DETERMINAZIONE DEL DIRIGENTE SERVIZIO VIA/VINCA 17 aprile 2025, n. 172

[ID VIP 13582] - Parco eolico denominato "BORGIO TRESSANTI", composto da 13 aerogeneratori di potenza nominale pari a 7,2 MW, per una potenza complessiva di 93,60 MW, da realizzarsi nel Comune di Cerignola (FG), e delle relative opere di connessione alla RTN ricadenti nel medesimo Comune.

Proponente: INDIGO ENERGY S.R.L.

Relazione tecnica a supporto dell'istruttoria sul progetto
ID_VIP 13582

Figura 2 – FER - fonte <https://webapps.sit.puglia.it/freewebapps/ImpiantiFERDGR2122/index.html>

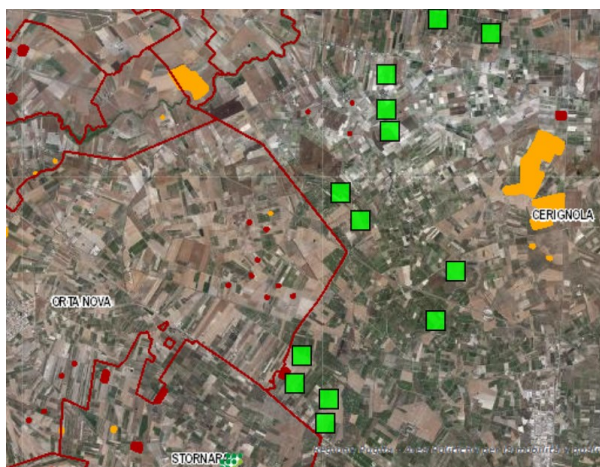
- **Let. a)** – non è interessata da impianti della stessa fonte: in prossimità dell'area sono presenti altri impianti eolici e fotovoltaici;

Figura 3 – Verifica di coerenza del progetto rispetto alle aree idonee di cui al d.lgs. 199/2021 – fascia di rispetto dei beni sottoposti a tutela ai sensi della parte seconda del D.L 42/2004 (3 Km per impianti eolici)

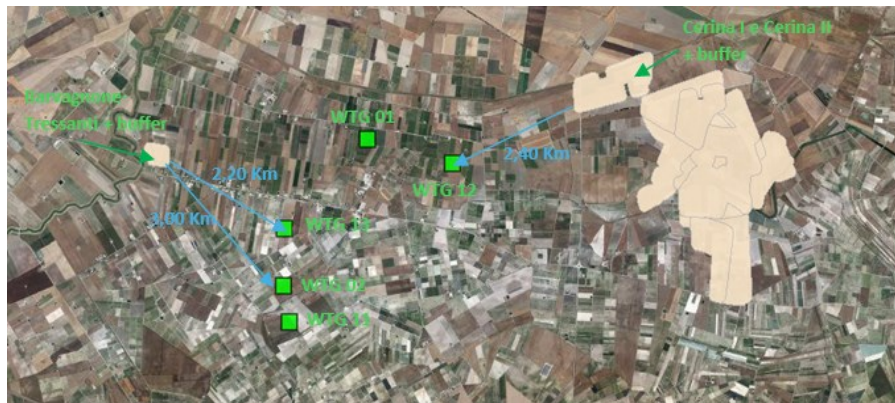
- ricade nella fascia di rispetto dei beni sottoposti a tutela ai sensi della parte seconda del D.Lgs. 42/2004 (3 Km per impianti eolici), in particolare gli aerogeneratori WTG13 e WTG02 ricadono nella fascia di rispetto del Vincolo Archeologico istituito ai sensi della Legge 490 del 1999 il 24/10/2002 "Barvagnone – Tressanti – Villa romana con impianto termale", l'aerogeneratore WTG12 ricade nella fascia di rispetto del Vincolo Archeologico istituito ai sensi della Legge 1089 il 02/05/1998 "Cerina I e Cerina II – Insediamento Dauno Romano (VII sec. A.C.)";

Figura 4 – Verifica di coerenza del progetto rispetto alle aree idonee di cui al d.lgs. 199/2021 – fascia di rispetto dei beni sottoposti a tutela ai sensi della parte seconda del D.L 42/2004 (3 Km per impianti eolici)

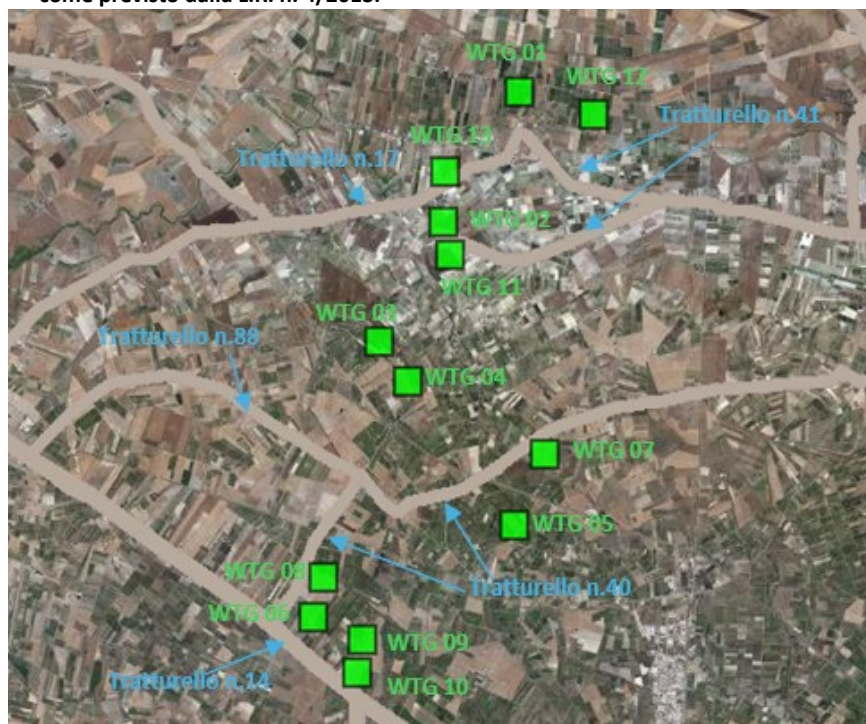
- **ricade** nella fascia di rispetto dei beni sottoposti a tutela ai sensi della parte seconda del D.Lgs. 42/2004 (3 Km per impianti eolici), in particolare gli aerogeneratori WTG01, WTG12, WTG13, WTG02, WTG11 ricadono nella fascia di rispetto del *Tratturello n. 17 Orta-Tressanti* (classe A), gli aerogeneratori WTG01, WTG12, WTG13, WTG02, WTG11, WTG03, WTG04 ricadono nella fascia di rispetto del *Tratturello n. 41 Foggia-Tressanti-Barletta* (classe A), gli aerogeneratori WTG08, WTG06, WTG09, WTG10 ricadono nella fascia di rispetto del *Tratturello n. 14 Foggia-Ofanto* (classe A). Inoltre, si precisa che, gli aerogeneratori WTG04, WTG07, WTG05, WTG08, WTG06, WTG09, WTG10 ricadono nella fascia di rispetto del *Tratturello n. 40 Salpitello di Tonti-Trinitapoli* (classe B), gli aerogeneratori WTG03, WTG04, WTG08, WTG06 ricadono nella fascia di rispetto del *Tratturello n. 88 La Ficora* (classe B), **tali tratturi suscumbibili sub B)”, hanno perduto l’originaria consistenza di bene tutelato, come previsto dalla L.R. n. 4/2013.**

Nella tabella seguente si riportano i tratturi di **classe A** interessati dagli aerogeneratori:

Figura 7 – Carta uso del suolo 2011 – fonte <https://webapps.sit.puglia.it/freewebapps/UDS2011/index.html>

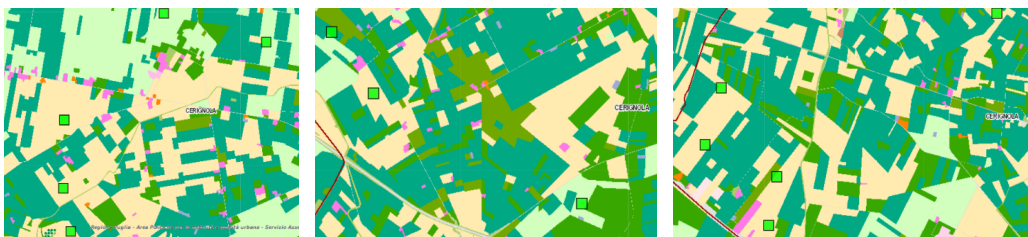
- e) L'impianto **non è integrato** nel contesto delle tradizioni agroalimentari locali e del paesaggio rurale. Per quanto riguarda l'uso del suolo, l'area interessata dal posizionamento degli aerogeneratori è classificata come superficie agricola ed è caratterizzata dal **codice 2121 - seminativi semplici in aree irrigue, 2111 - seminativi semplici in aree non irrigue e 221 - vigneti** secondo il progetto europeo Corine Land Cover (cfr. <https://webapps.sit.puglia.it/freewebapps/UDS2011/index.html>).

Figura 8 – Area Buffer 10 km. Fonte: Elaborato "X3Q36J9_DocumentazioneSpecialistica_33_01"

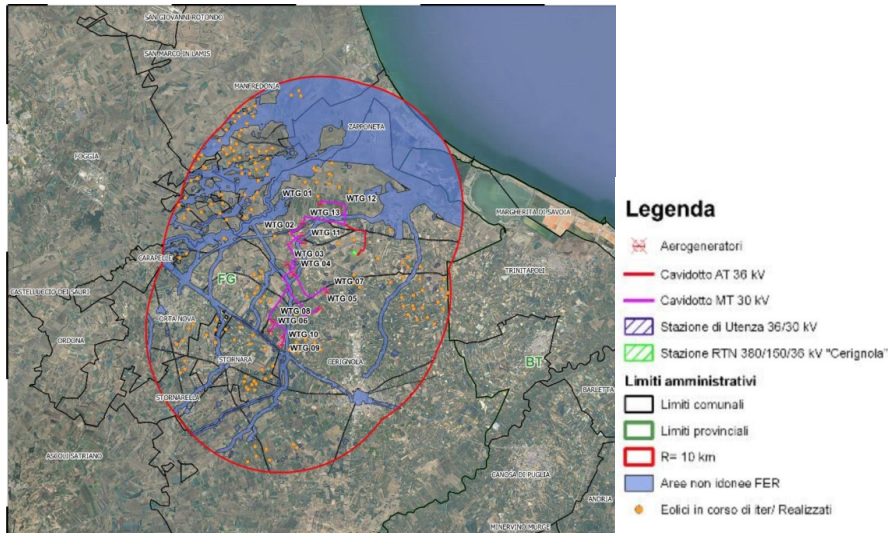
- Distanza minima tra parchi eolici di 50 volte l'altezza massima della turbina più vicina (per evitare l'effetto selva);**
 Questo parametro **non è rispettato** poiché nel raggio di 10 Km sono presenti numerosi impianti realizzati ed autorizzati da realizzare, così come risulta significativa la presenza di impianti nel buffer di 20 Km.

Figura 9 - Distanza tra aerogeneratori. Fonte: Elaborato - "X3Q36J9_DocumentazioneSpecialistica_12_01"

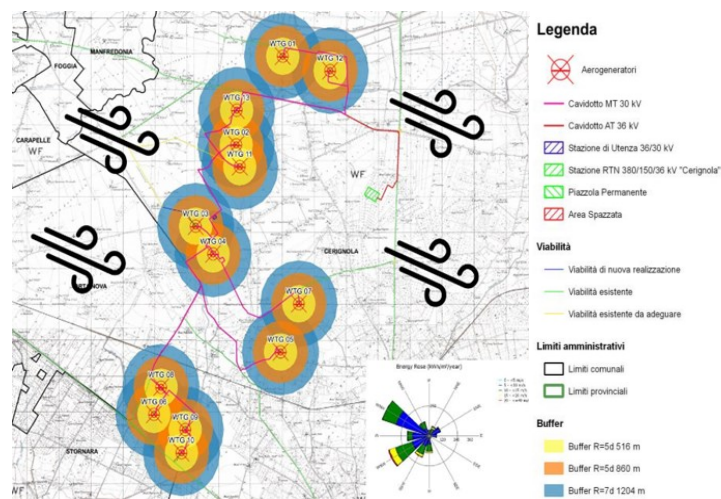
- Distanza minima tra aerogeneratori di 5-7 volte il diametro dell'aerogeneratore in direzione del vento prevalente e 3-5 in direzione perpendicolare**
 Il requisito di distanza fra gli aerogeneratori **non è rispettato** poiché non è rispettata la distanza minima di almeno 5 volte il diametro:

Figura 10 – Distanza dalla viabilità. Fonte: Elaborato "X3Q36J9_DocumentazioneSpecialistica_12_01"

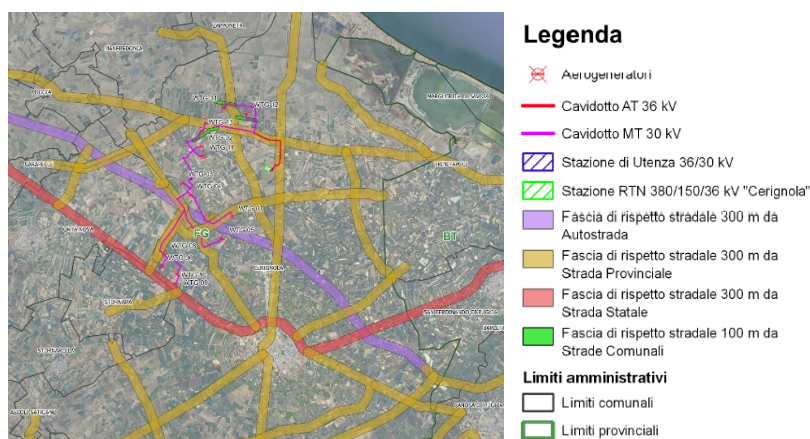
Diversamente, in riferimento alle Linee Guida Regione Puglia: "la distanza di ogni turbina eolica da una strada provinciale o nazionale deve essere superiore a 4 volte il diametro dell'elica e comunque non inferiore a 300 m; inoltre, tale distanza dovrà essere in ogni caso superiore alla gittata massima degli elementi rotanti in caso di rottura accidentale", essendo tale distanza pari a $4 \times 200 = 800$ m, il requisito risulta **non rispettato**. In merito a questo requisito la collocazione degli aerogeneratori **non rispetta** il criterio stabilito in quanto i più vicini tra essi sono posti da una distanza di **300 m** ad una distanza di **814 m** dalle viabilità principali SP68, SS16, A14. Tutte le distanze rientrano nel range della gittata massima di frammenti di pala in caso di rottura.
